**Всемирный форум для согласования правил
в области транспортных средств**Рабочая группа по общим предписаниям,
касающимся безопасности

Сто двадцать седьмая сессия

**Поправки к правилам, касающимся газомоторных
транспортных средств: Правила № 110 ООН
(транспортные средства, работающие
на сжатом природном газе
и сжиженном природном газе)****Предложение по дополнению 8 к поправкам серии 01
к Правилам № 110 ООН (транспортные средства,
работающие на сжатом природном газе
и сжиженном природном газе)****Представлено экспертом от Европейской ассоциации поставщиков
автомобильных деталей***

Пример 2
(См. пункт 7.4.3 настоящих Правил)

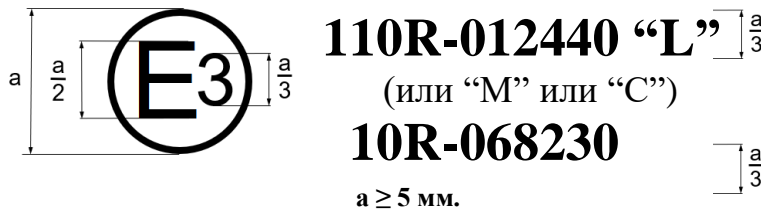
Приложение 2А изменить следующим образом:

Этот знак официального утверждения, проставляемый на элементе оборудования КПП и/или СПГ, означает, что данный элемент оборудования официально утвержден в Италии (Е 3) на основании Правил № 110 ООН под номером официального утверждения 012440, а также на основании Правил № 10 ООН под номером официального утверждения 068230. Первые две цифры первого номера официального утверждения указывают, что официальное утверждение было предоставлено в соответствии с предписаниями Правил № 110 ООН с внесенными в них поправками серии 01.

Первые две цифры второго номера официального утверждения указывают, что официальное утверждение было предоставлено в соответствии с предписаниями Правил № 10 ООН с внесенными в них поправками серии 06».

«7.4.3 Если элемент оборудования соответствует типу элемента оборудования, официально утвержденному на основании еще одних или нескольких других правил ООН, и если различные официальные утверждения были предоставлены одной и той же страной, то для этой конкретной страны повторять обозначение, предписанное в пункте 7.4.1 выше, не нужно; в этом случае номера Правил и официального утверждения, а также дополнительные обозначения всех правил, в соответствии с которыми в одной и той же стране были предоставлены официальные утверждения, должны быть расположены в виде строк справа от обозначения, предписанного в пункте 7.4.1 выше».
